改善箇所説明図

基準不適合発生箇所

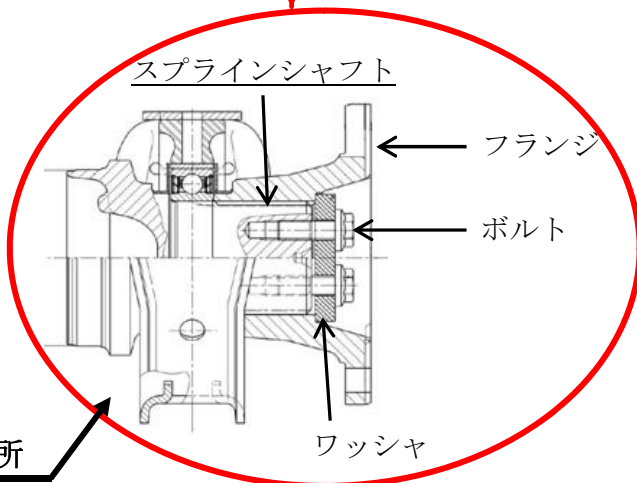
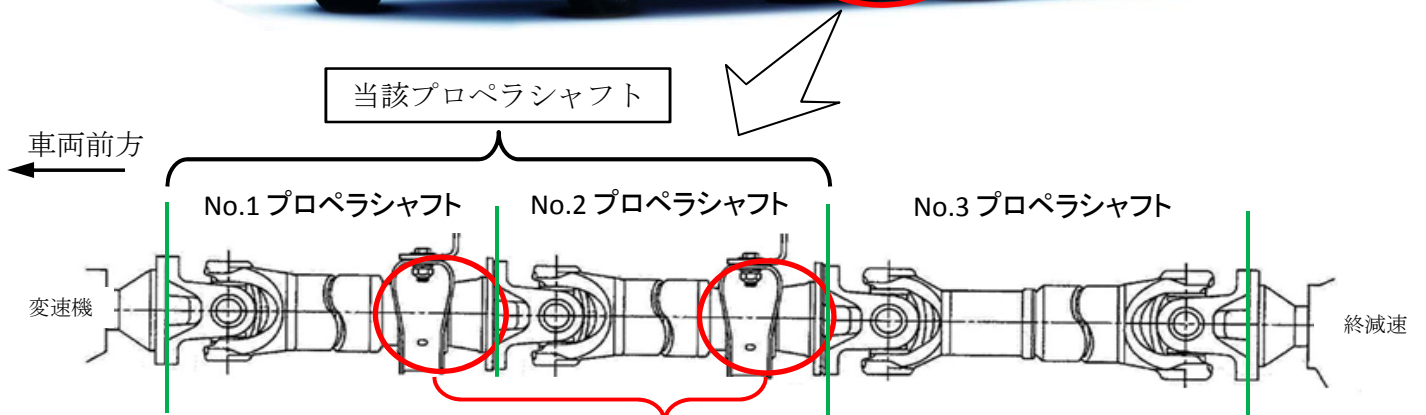
大型トラックのプロペラシャフトにおいて、スプラインシャフトの寸法が小さいため、それと結合するフランジとの間の遊びが大きいのがあり、当該フランジとスプラインシャフトを固定する締結用ボルトに過大な入力が生じることがある。そのため、そのままの状態で使用を続けると、当該ボルトが折損し、最悪の場合、プロペラシャフトが脱落し走行不能となるおそれがある。

改善の内容
全車両、当該プロペラシャフトを良品と交換する。

注： 内は、交換部品を示す。
識別：フランジ部に、黄色ペイントを塗布する。
